## 改善箇所説明図②

### 不具合内容及び原因

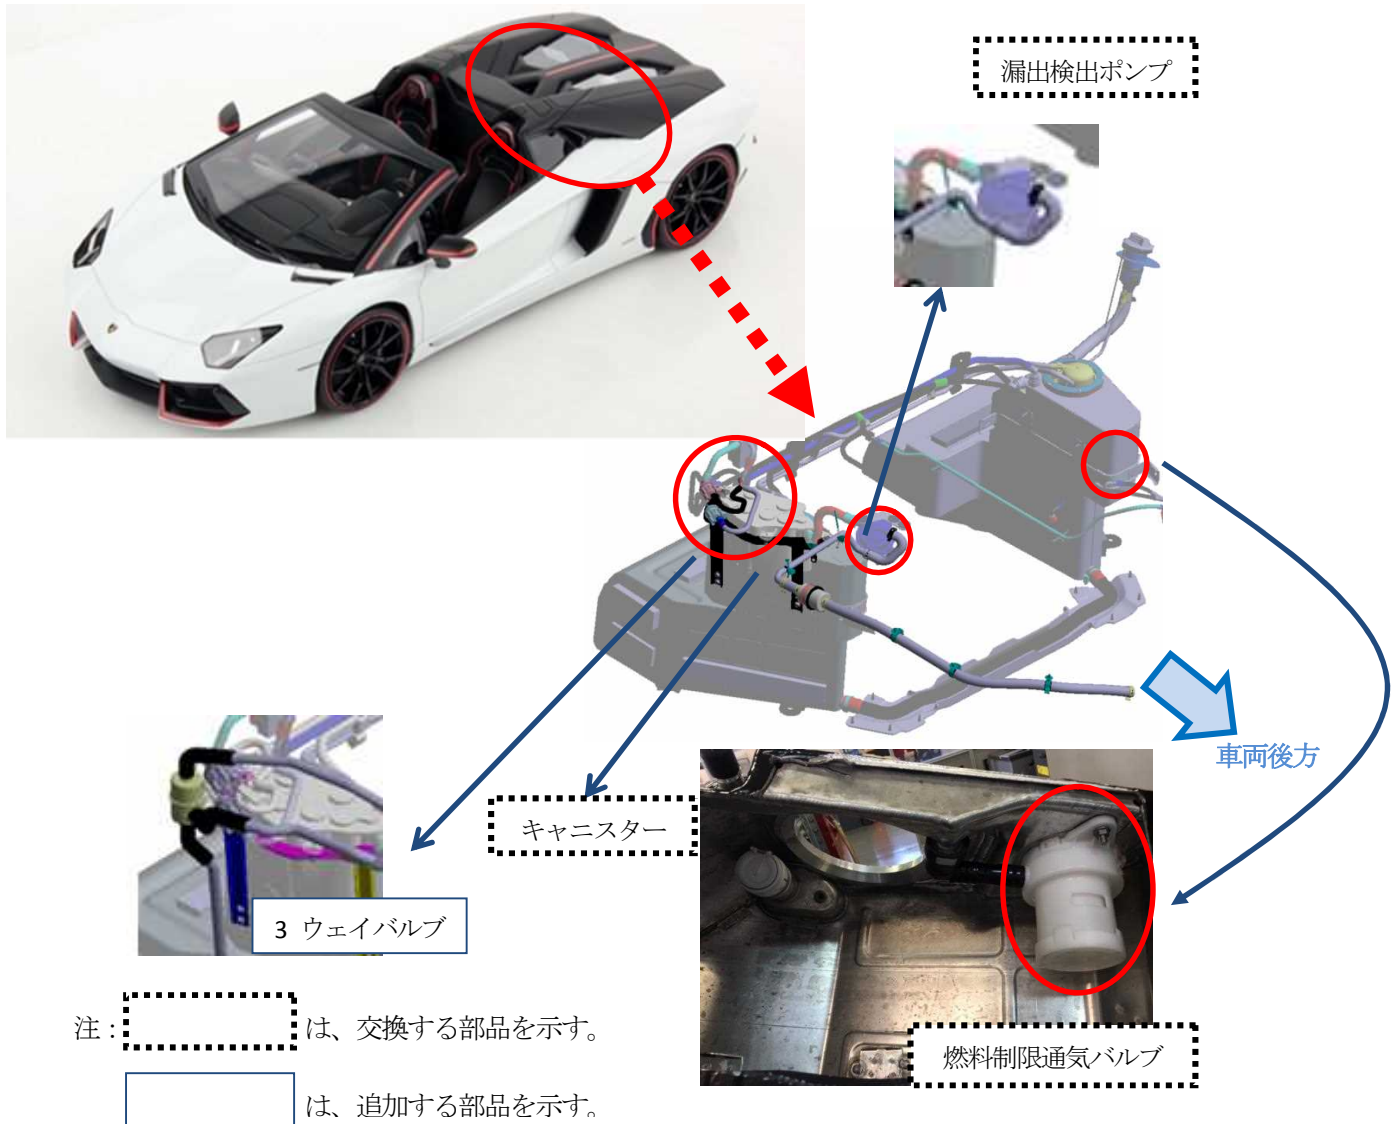
燃料蒸発ガス抑止装置において、燃料タンク内の蒸発ガスの吸入を制御するバルブ（燃料制限通気バルブ）の制御のしきい値が不適切なため、燃料満タン時に特定の運転操作等を行うと燃料が液体のままキャニスターに侵入することがある。そのため、キャニスターの掃気ホースから燃料または、燃料蒸発ガスが漏れるおそれがある。

全車両、燃料制限通気バルブを対策品に交換し、キャニスターおよび漏出検出ポンプを新品に交換する。また、3ウェイバルブを追加して燃料蒸発ガス排出経路を変更する。
